改善箇所説明図

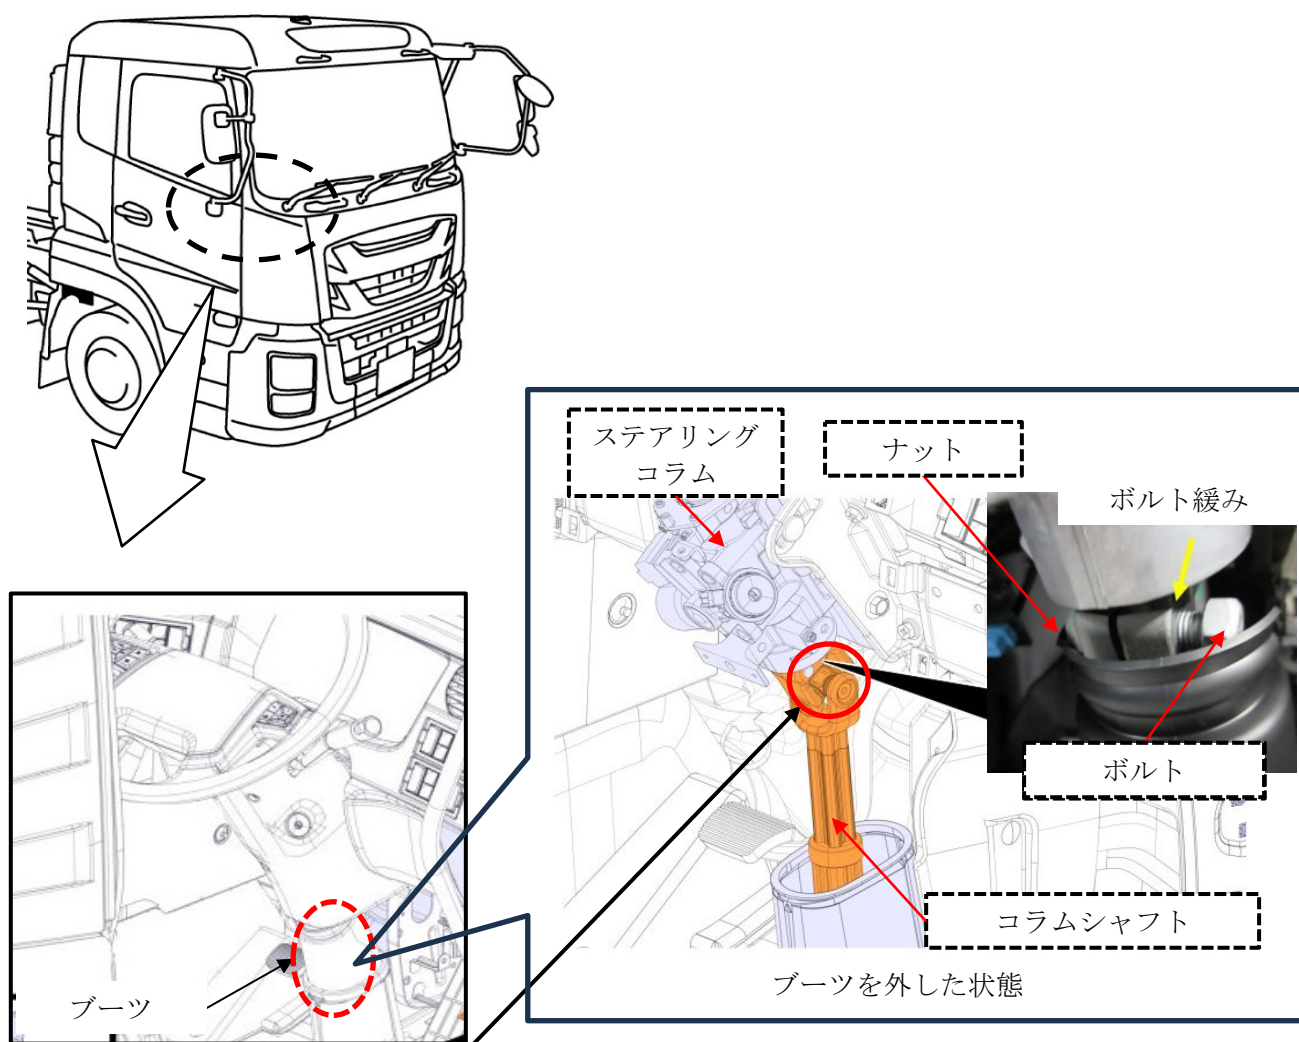
基準不適合発生箇所

電子制御ステアリング（UDAS）装備車において、ステアリングコラムシャフトの嵌合部を締結するボルトの締め付け作業指示、及び検査システムの設定が不適切なため、当該ボルトが規定トルクで締め付けられていないものがある。そのため、ステアリング操作でボルトが緩み、異音が発生し、そのままの状態で使用を続けると、コラムシャフトの嵌合部が摩耗し、据え切り等のハンドル操作時に嵌合の凹凸がずれて、ハンドルの操作性に影響を及ぼすおそれがある。

全車両、コラムシャフトのボルトとナットを点検する。緩みが確認された場合は、ステアリングコラムとコラムシャフトおよびボルト／ナットを新品に交換し、規定トルクで締め付けをする。

識別：電動ステアリングモータカバーの上辺中央部に黄色ペイントを塗布する。
